NorBetong AS avd. Flatøy

Rapport frå inspeksjon ved NorBetong Flatøy

Kontrollnummer: 2020.412.I.FMVL

Figur 1: Oversikt over NorBetong AS avd. Flatøy. Sedimentasjonsanlegg er merket med rødt sirkel. Område for avvatning av betongslam, og punkt for opning mellom betongelement, er merket med blå sirkel.

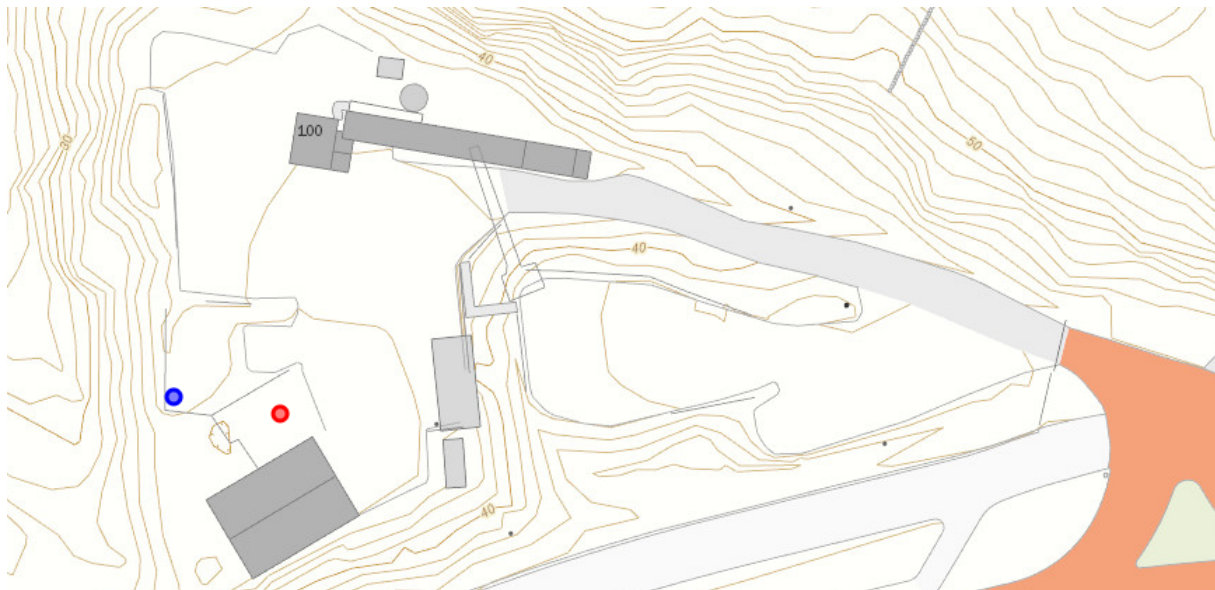
Verksemda har eit sedimentasjonsanlegg som består av to nedstøpte basseng og ein frittstående konteinar, høvesvis kammer 1, 2 og 3 i reinseeininga. På grunn av verksemda sin plassering vert alt overvatn frå toppen av hovudvegen og nedover, inkl. heile flaten på området og tilsatslager, samla i dei to nedstøpte bassenga. Plasseringa er merka med raud sirkel i figur 1.

Det er brukt betongelement for å danne bak- og sideveggar i området der betongslam vert lagt for avvatning før transport vekk frå anlegget. På eit område hadde elementa sklidd frå kvarandre, og dette har ført til betongslam i terrenget utanfor. Sjå punkt for utslepp merka med blå sirkel i figur 1. Sjå bilete 3 og 4.
